PILNE ZAWIADOMIENIE DOTYCZĄCE BEZPIECZEŃSTWA

GE HealthCare Nr ref. 32089

DOTYCZY: Prawdopodobieństwo niewłaściwego zamontowania zatrzasków pomocniczych w panelach bocznych (drzwiczkach) niektórych inkubatorów Giraffe OmniBed i Giraffe OmniBed Carestation.

Rysunek 1. Drzwiczki boczne- oznaczenia zatrzasków: północno-wschodni (NE) i północno- zachodni (NW)

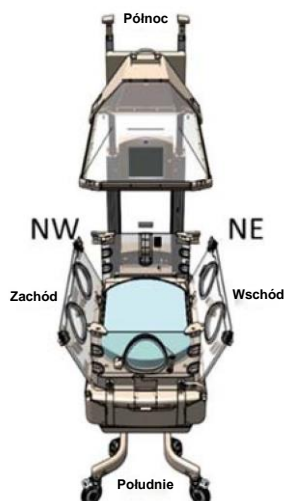
Firma GE HealthCare stwierdziła, że istnieje możliwość, że nieodpowiedni typ zatrzasków pomocniczych został zainstalowany po stronie północno-wschodniej (NE) i północno-zachodniej (NW) w drzwiczkach bocznych w niektórych inkubatorach typu Giraffe OmniBed i Giraffe OmniBed Carestation (patrz Rysunek 1).

Mechanizm zatrzasku pomocniczego spełnia dwie funkcje: (1) przytrzymuje i ogranicza ryzyko otworzenia drzwiczek bocznych w przypadku, gdy mechanizm zatrzasku głównego nie zadziała prawidłowo oraz (2) przytrzymuje ściankę północną w prawidłowej pozycji podczas podnoszenia kopuły.

W przypadku urządzeń, w których zainstalowano nieodpowiednie zatrzaski pomocnicze, ścianka północna może się potencjalnie odłączyć podczas podnoszenia kopuły. Jednak urządzenie jest tak skonstruowane, że drzwiczki boczne pozostaną zamknięte i będą działać zgodnie z przeznaczeniem, nawet gdy tylko zatrzaski główne (po stronie południowej) są prawidłowo zatrzaśnięte.

Skontrolować panele boczne (drzwiczki) inkubatorów, zgodnie z instrukcją z **Dodatku A**. Jeżeli urządzenie posiada prawidłowe zatraski, można je dalej użytkować. Jeżeli nie ma prawidłowych zatrasków, przed użyciem klinicznym należy postąpić zgodnie z instrukcjami z **Dodatku A**.

Rysunek 2. Lokalizacje zatrzasków panela przyłóżkowego na końcu północnym

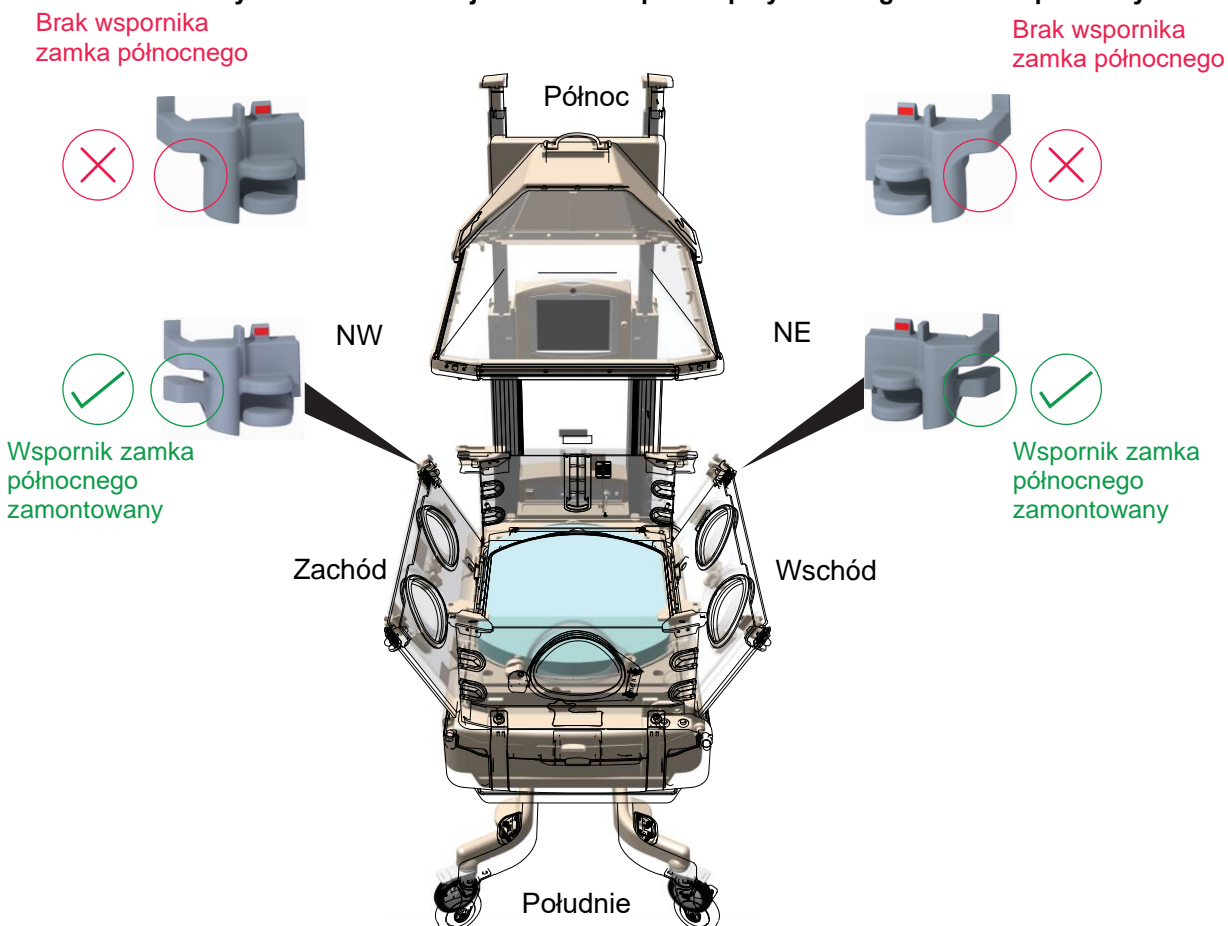
1. Skontrolować wzrokowo zespoły zatrzasków drzwiczek NW i NE wszystkich wyrobów typu Giraffe OmniBed i Giraffe OmniBed Carestation, celem upewnienia się co do obecności prawidłowych zatrzasków (patrz Rysunek 2).

2. W przypadku stwierdzenia zamontowania nieprawidłowego zatrzasku wyrób należy wycofać z użytkowania.
3. Skontrolować zapasowe drzwiczki (numery części wymienione poniżej), które mogą znajdować się w państwa magazynie, zgodnie z Rysunkiem 2, celem upewnienia się, że prawidłowe zatrzaski są na nich zainstalowane. Wycofać z użytkowania wszystkie zapasowe drzwiczki, posiadające nieprawidłowe zatrzaski.

6. Po otrzymaniu prawidłowych zatrzasków, zatrzaski nieprawidłowe należy zastąpić prawidłowymi, a nieprawidłowe zatrzaski zutylizować.
